**高速実験炉原子炉施設（「常陽」）
第43条（試験用燃料体）に係る説明資料
＜指摘回答1＞**

**日本原子力研究開発機構 大洗研究所
高速実験炉部**

No. 300

限界照射試験の被覆管開孔時の放出物に対する処置 (2/3)

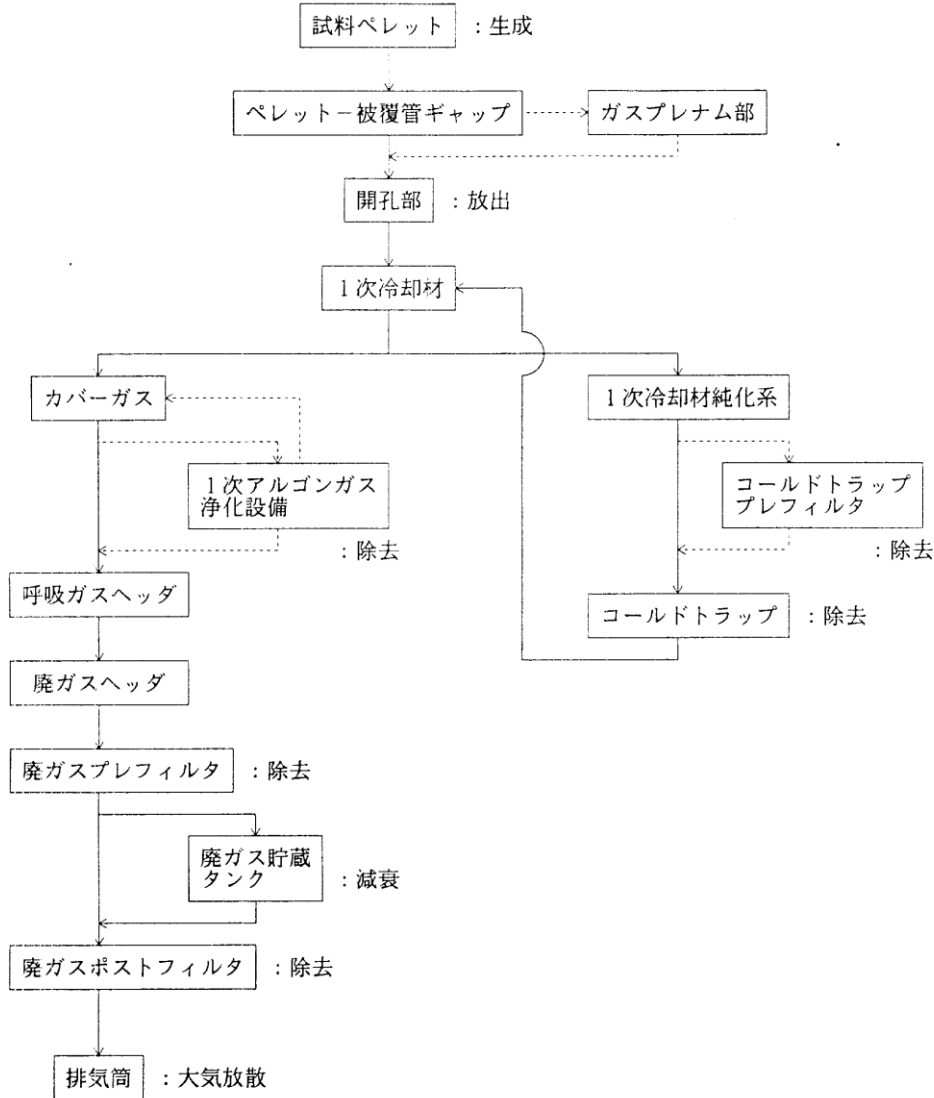
・年間試験回数の制限の考え方について説明すること。

- ストレーナ孔径より小さな粒径の燃料粒子はコンパートメント外へ流出する可能性がある。
- 流出した燃料粒子の一部は、1次冷却系の冷却材の流速が遅くなる部分で沈降すると考えられる。また、一部は1次冷却材純化系のコールドトラッププレフィルタ及びコールドトラップにて除去される。
- 揮発性FPは排気筒から大気放散される。
→年間の試験回数を制限（A型4回、B型1回）することで、環境への放射性物質の放出量を低く抑える。（下表、年間放出管理目標値の1%程度。）

限界照射試験時の被覆管開孔時（A型4回、B型1回/年）	（参考）年間の希ガス及びよう素の放出管理目標値
希ガス	約 $8.3 \times 10^{12} \text{Bq/y}$	$6.2 \times 10^{14} \text{Bq/y}$
よう素	約 $1.0 \times 10^7 \text{Bq/y}$	$8.9 \times 10^8 \text{Bq/y}$
